ÚZEMNÍ PLÁN MĚSTA BRNA

Textová část Odůvodnění

Kapitola 18 Rozhodnutí o námitkách (včetně odůvodnění)

Svazek Nb2 *(s osobními údaji)*

Připomínka číslo 1 (zákres)

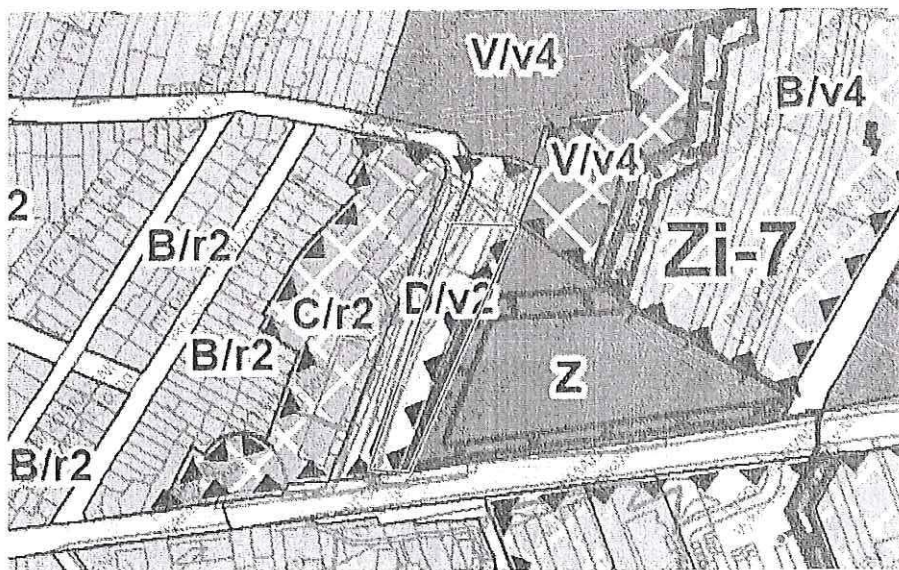
Požadují aby vyznačená plocha byla označena jako plocha zeleně, jelikož již obsahuje zeleň a je souvislá s plochou zeleně hřiště Bzzukot.
